Projekt: Modernisierung und Erweiterung der Maria-Frieden-Schule
Kleine Heide 38, 48653 Coesfeld

Bauart: Gründung Achse 5-7/K-N
Pos.- und Schalplan

Architekt: Lindner Lohse Architekten BDA Westfalendamm 59, 44141 Dortmund	
Projektnummer: 66.2653	Blattnummer: PS2
Datum: 27.02.2024	Maßstab: 1:50
Bearbeiter: Vormann	Trägerplaner: KOSSIN+VISMANN BAUINGENIEURE
Gezeichnet: Fragemann	Kossin+Vismann Beratende Ingenieure Part mbB Geschäftsführer: Prof. Dr.-Ing. U. Vismann, Dipl.-Ing. M.B.P. Alexander Freckmann Alte Münsterstraße 1 T: 02541 84858-0 mail@kv-statik.de 48653 Coesfeld F: 02541 84858-22 www.kv-statik.de

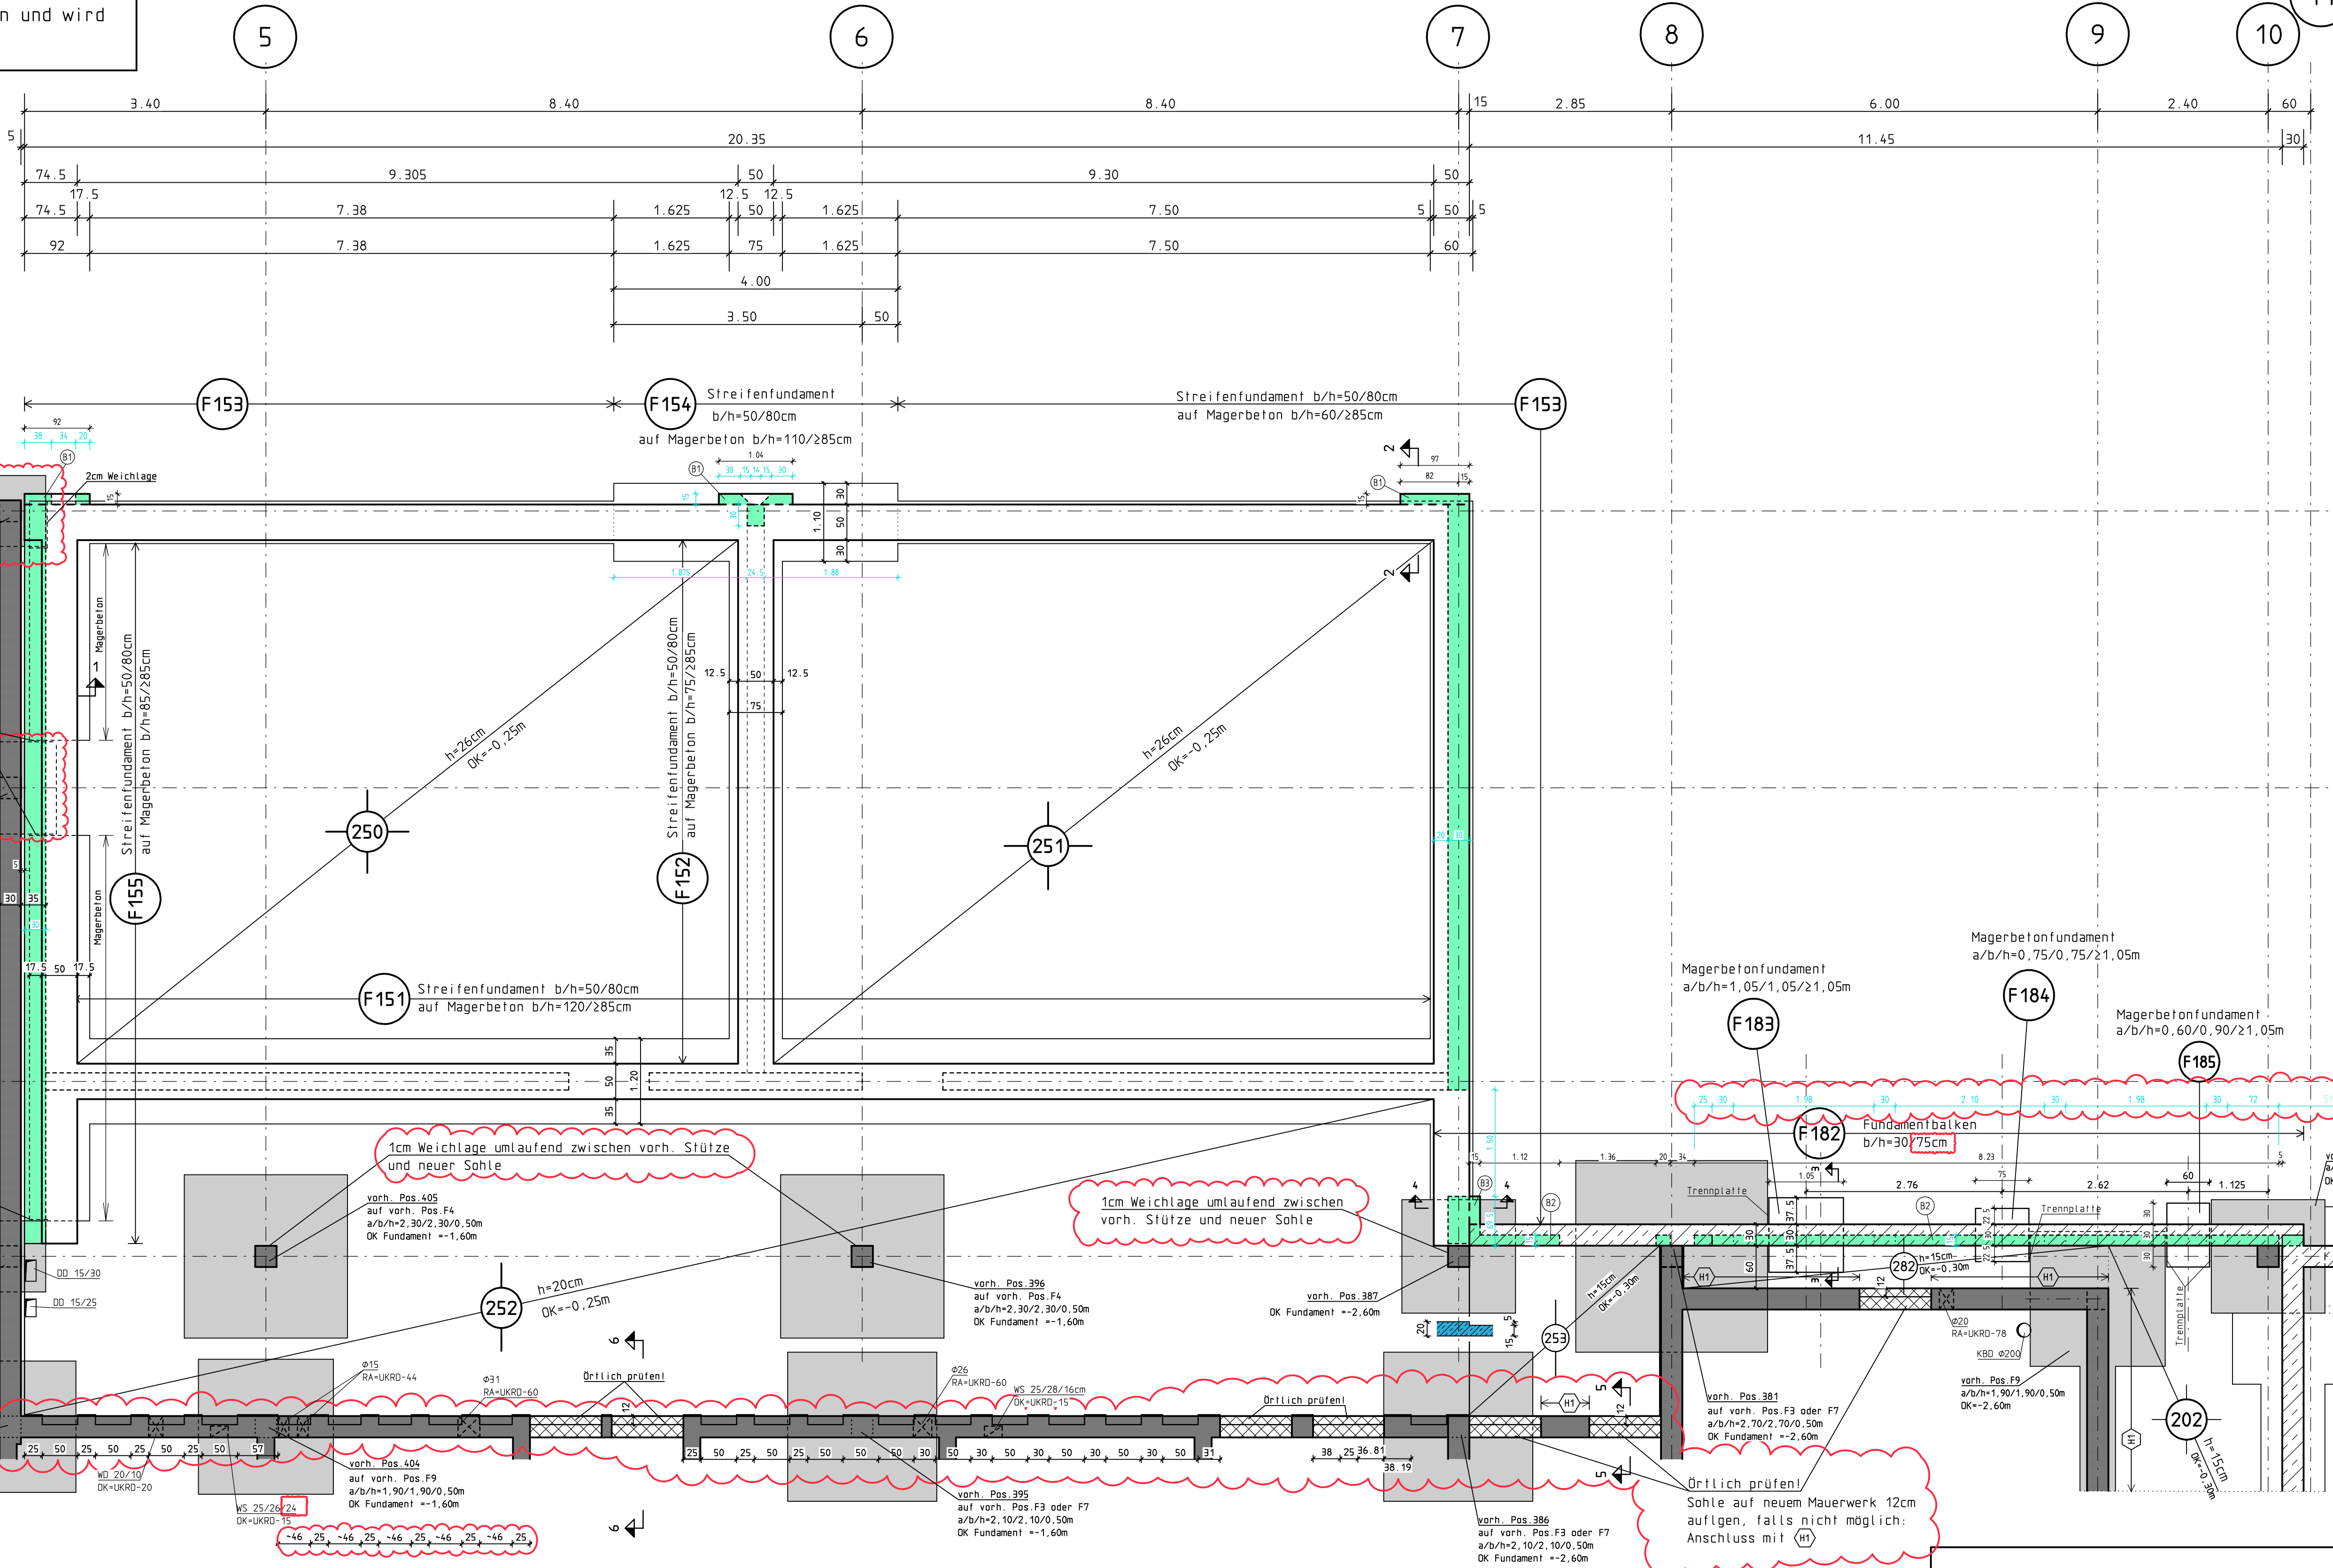
b	12.08.2025	Bestandsfundamente Achse Mh/Links neben Achse 5 zeichnerisch korrigiert zu schließender Öffnungen in Bestandswand ergänzt und Auflager der neuen Sohle angepasst. Schnitt 5-5 = 6-6 ergänzt. Höhe Pos F182 angepasst. Weichlage um vorh. Stützen im Bereich Pos 252 ergänzt. Stützen auf Brüstung (B2) ergänzt.	Fragemann
a	31.05.2024	Prüffreigabe ergänzt	Fragemann
Index	Datum	Änderungen/Ergänzungen	Gez.
